„Nábřeží řeky Svatky – Realizace protipovodňových opatření města Brna – etapy VII a VIII“

VYSVĚTLENÍ, ZMĚNA NEBO DOPLNĚNÍ ZADÁVACÍ DOKUMENTACE

Vysvětlení zadávací dokumentace č. 1 ze dne 29. 3. 2021

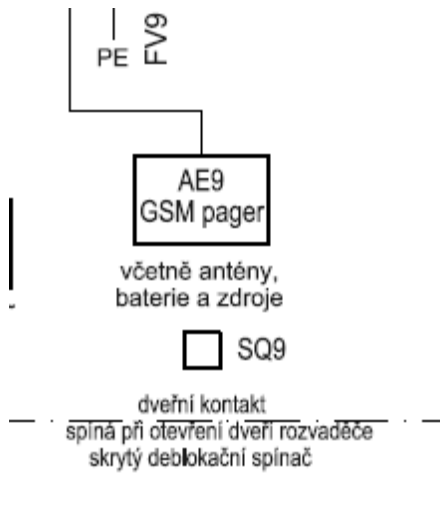
Dotaz č. 13

V technické zprávě D_09_300 je uvedeno:

Ve výkresové části je dále zobrazeno:

Může zadavatel potvrdit, že přes GSM zařízení nebude možné dálkově ovládat čerpadla a servopohony na hradidlech, tj. jejich ovládání budou možné pouze ručně na rozvaděči?

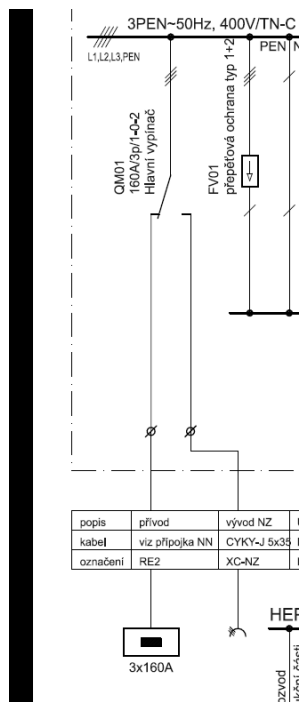
Ve výkrese rozvaděče RM2 v částech D_09_300 není uveden parametr pro použití přívodky pro napojení motorgenerátoru:

Žádáme zadavatele o doplnění této chybějící informace

03 - SO 07.07 Revitalizace řeky - úprava dna v km 37,055 - 39,910

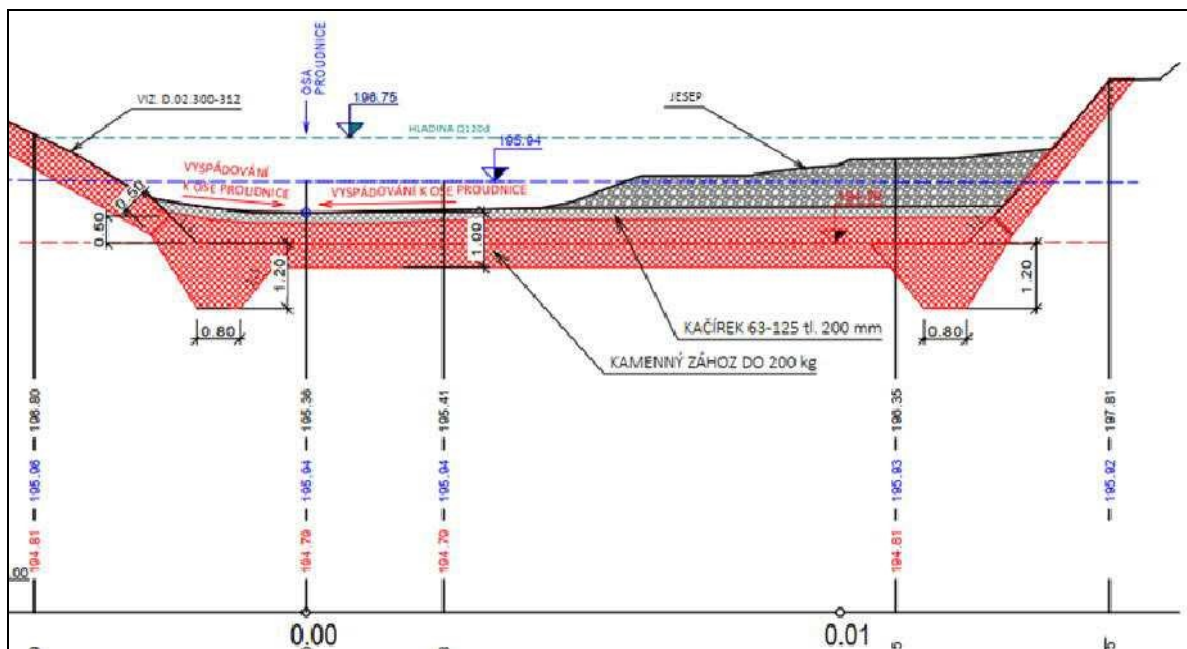
32	K	464571124	Pohoz dna nebo svahů jakékoliv tloušťky z kameniva těžného hrubého, z terénu, frakce do 125 mm	m ³	11 466,700
VV			11466,7 "příloha D.02.221 až 224, D.02.321, D.02.121-125, D.02.605, dno - kačírek		11 466,700

V PD je uveden kačírek 63-125. Ve výkazu výměr je uvedena frakce 0-125. Lze použít kačírek s příměsí prachových částic dle výkazu výměr nebo je nutné dodržet frakci 63-125?
